**AVIS RELATIF A LA PROTECTION
CONTRE LES EVENTUELS EFFETS NOCIFS ET NUISANCES
PROVOQUES PAR LES RAYONNEMENTS NON IONISANTS
GENERES PAR DES ANTENNES EMETTRICES STATIONNAIRES**

Commune : ANS - Exploitant : PROXIMUS

Référence exploitant : 41GLR_01

Rapport n° 2060 / 2023

Figure 1 : Vue en plan des lieux de séjour et des points de contrôle

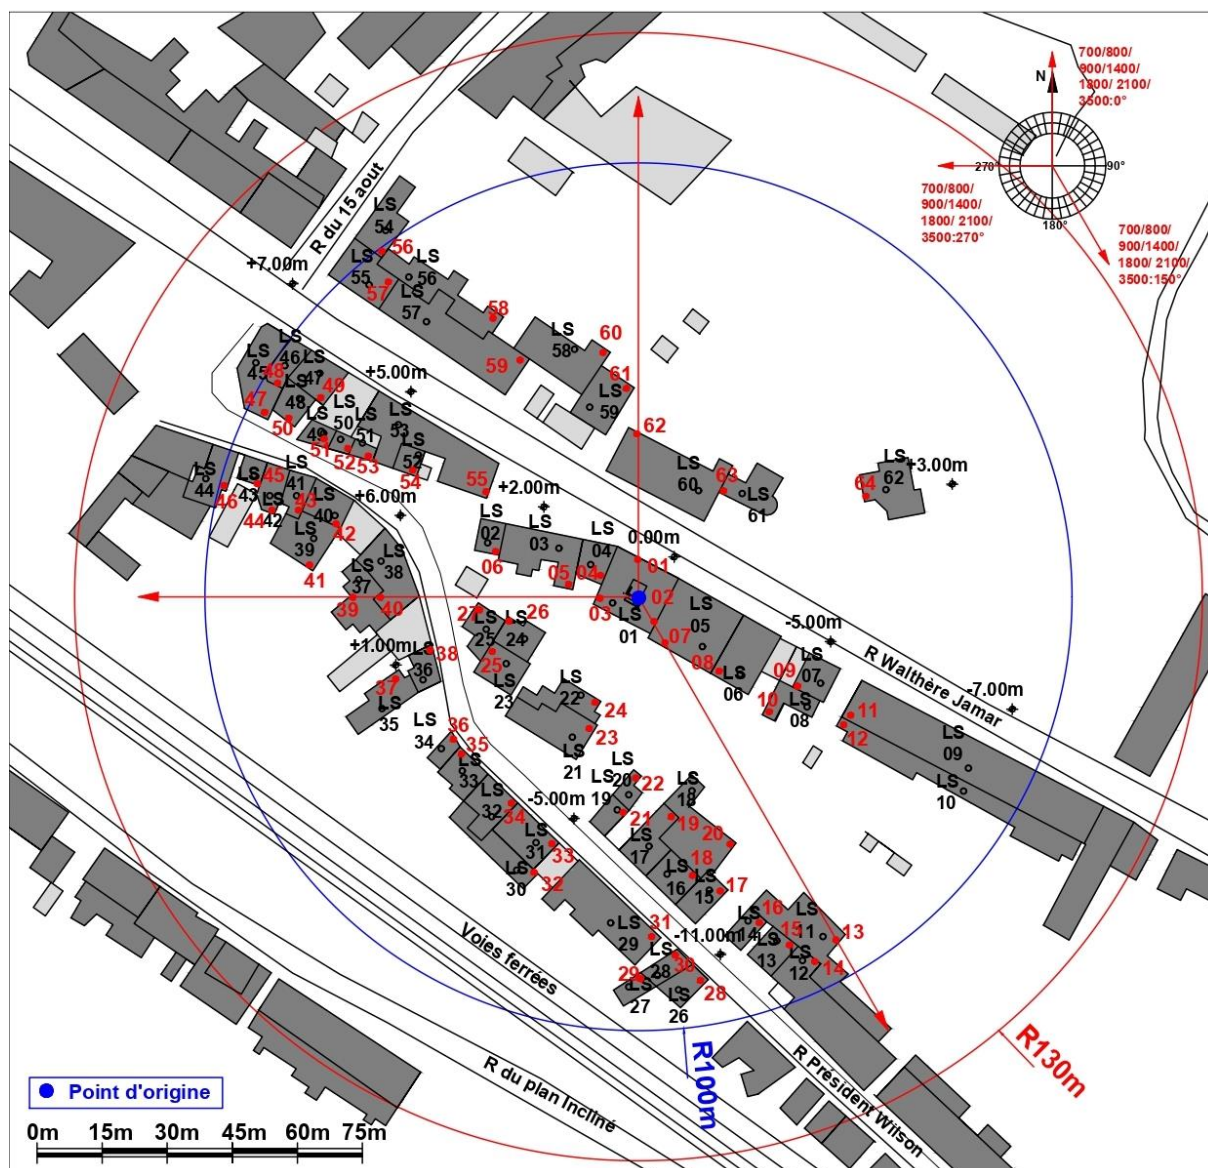
Les fréquences d'émission, la puissance rayonnée par chacune des antennes et leur gain permettent de déterminer le rayon de la zone à analyser. Tout dépassement de la limite par installation est exclu en dehors de cette zone. Le tableau 2 reprend les 35 LS² pour lesquels l'indice d'exposition est le plus élevé. Les différentes colonnes indiquent :

- le numéro du point de contrôle repris sur un des plans de la figure 1;
- le numéro du LS dans lequel se trouve le point de contrôle de la 1^{ère} colonne ;
- l'atténuation d'obstacle prise en compte pour le calcul de l'indice d'exposition dans le LS ;
- le résultat du calcul de l'indice d'exposition.

En ce qui concerne les antennes de l'installation mentionnées dans le tableau 1, la distance maximale à laquelle la limite pourrait être atteinte, à l'extérieur, est égale à 82,0 m. S'il n'y a pas de LS à une distance inférieure, les antennes respectent forcément la limite d'immission.

Dans le cas des LS situés à l'intérieur des bâtiments, une atténuation d'obstacle est prise en compte et il en résulte que la distance maximale à laquelle la limite pourrait être atteinte se réduit à 58,0 m.

Les résultats de l'évaluation décrite au paragraphe 4 indiquent que les antennes émettrices stationnaires de l'installation faisant l'objet du présent avis ne produisent pas, dans un lieu de séjour, un rayonnement électromagnétique maximum supérieur aux limites fixées à l'article 4 du décret.

Figure 2 : Vue en plan des installations d'antennes dans un rayon de 300 mètres autour de l'installation faisant l'objet de la demande d'avis

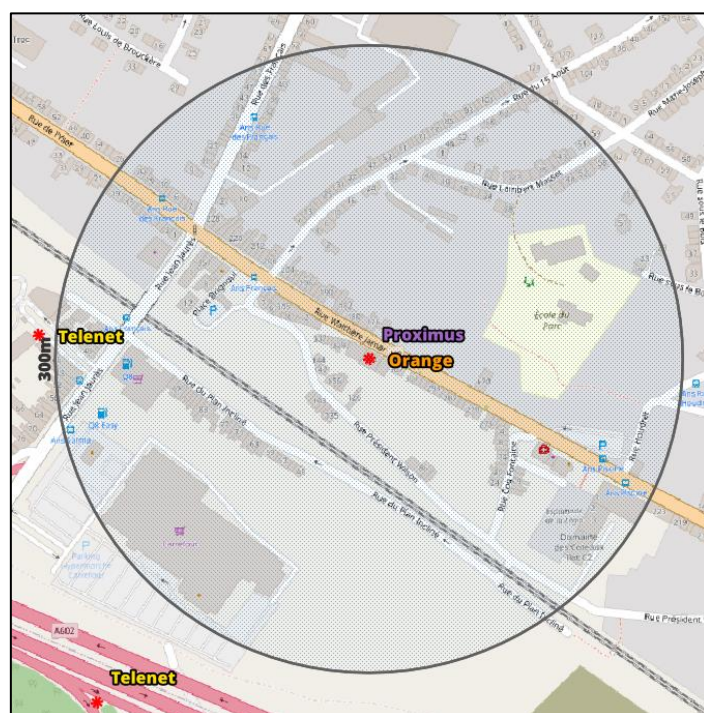
Le plan en projection verticale de la figure 2 indique la localisation des antennes actives éventuelles visées par le décret et situées dans un rayon de 300 mètres autour de l'installation référencée dans le paragraphe 2. Les données de localisation de ces antennes et les avis correspondant sont accessibles via le cadastre en ligne des antennes émettrices stationnaires⁶.

Compte tenu du nombre d'installations localisées dans la figure 2, il apparaît que l'intensité du rayonnement électromagnétique généré, dans les lieux de séjour situés à proximité de l'installation référencée dans le paragraphe 2, par l'ensemble des antennes émettrices stationnaires de l'ensemble des exploitants du même site d'antennes émettrices stationnaires respecte la limite fixée à l'article 4, § 2 du décret.
